対策箇所説明図

対策内容

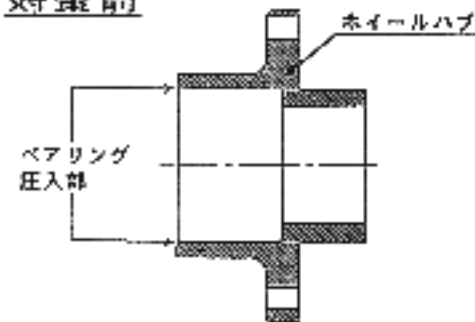
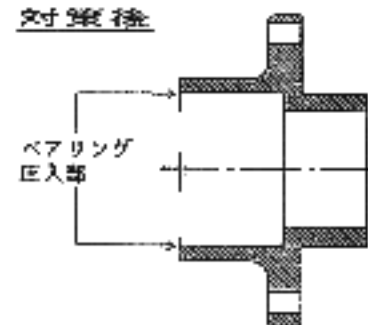
対策前

ベアリング圧入部のはめ合い
 公差寸法：+0.8 mm

対策後

ベアリング圧入部のはめ合い
 公差寸法：+0.2 mm

全車両、後車軸ホイールハブを
 対策品と交換する。
